GMINA MIELNO

RZP.271.04.2021

W postępowaniu o udzielenie zamówienia Nr RZP.271.04.2021 pod nazwą: **Budowa centrum przesiadkowego w Mielnie – etap I**, wpłynęły pytania dotyczące SIWZ od Wykonawców. Poniżej przedstawiamy treść pytań wraz z odpowiedziami.

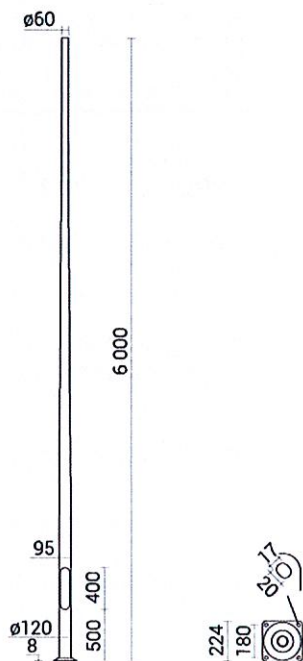
Pytanie 8. Czy Zamawiający może udostępnić rysunek sylwetki słupa jaki będzie można zastosować na tej inwestycji oraz podać rodzaj materiału z jakiego ma być wykonany?

Odpowiedź: Szczegóły słupa opisuje projekt wykonawczy branży elektrycznej B1 wg legendy PZT branży elektrycznej dla części B1 oraz poniższe uzupełnienie. Różnice w wymiarach +/- 2% przy spełnieniu poniższych poziomów pochłaniania energii.

Materiał słupa : wg legendy PZT branży elektrycznej dla części B1.

Poziomy pochłaniania energii wg normy EN 12767:2019:

**50-NE-C-S-SE-MD-0,
70-NE-C-S-SE-MD-0,
100-NE-C-S-SE-MD-0.**
